Вертолёт R66

Сервисный бюллетень SB-19

ТЕМА: Изменения в маркировке шкал приборов

ПРИМЕНИМО К ВЕРТОЛЁТАМ: Вертолёты R66, заводские №№ 0003...0752.

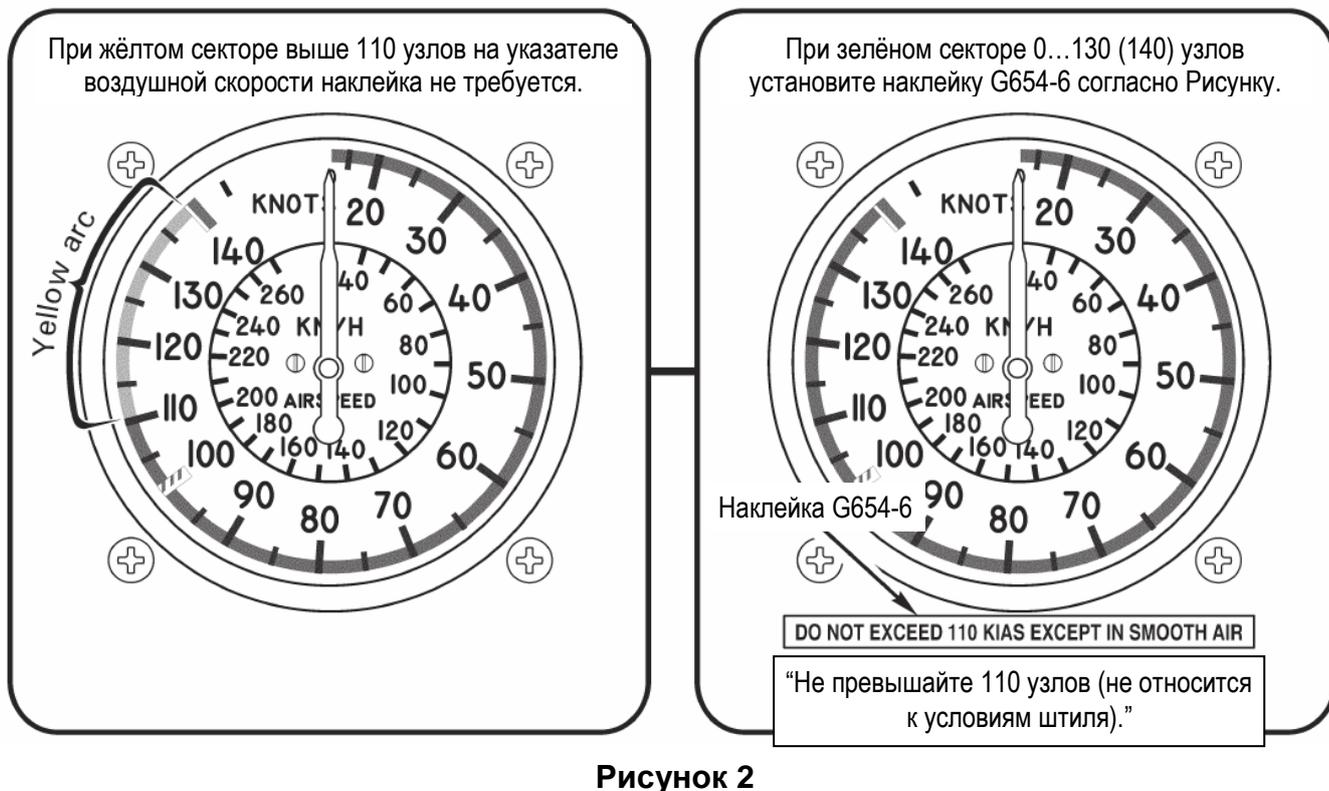
1. См. Рисунок 1. Если на установленном указателе оборотов N2/NB жёлтый сектор промаркирован в диапазоне 78...88%, установите наклейку G654-5 согласно Рисунку. Если жёлтый сектор промаркирован в диапазоне 75...88%, устанавливать наклейку не требуется.
2. См. Рисунок 2. Если на установленном указателе воздушной скорости зелёный сектор промаркирован в диапазоне 0...140 узлов (на некоторых моделях 0...130 узлов), установите наклейку G654-6. Если в диапазоне выше 110 узлов промаркирован жёлтый сектор, устанавливать наклейку не требуется.
3. Если на вертолёте установлен электронный пилотажный дисплей, вызовите квалифицированного сотрудника изготовителя дисплея (Aspen – см. www.aspenavionics.com, Garmin – см. www.garmin.com) для изменения настроек индикации воздушной скорости в соответствии с требованиями редакции РЛЭ R66 от 19 октября 2016 г.
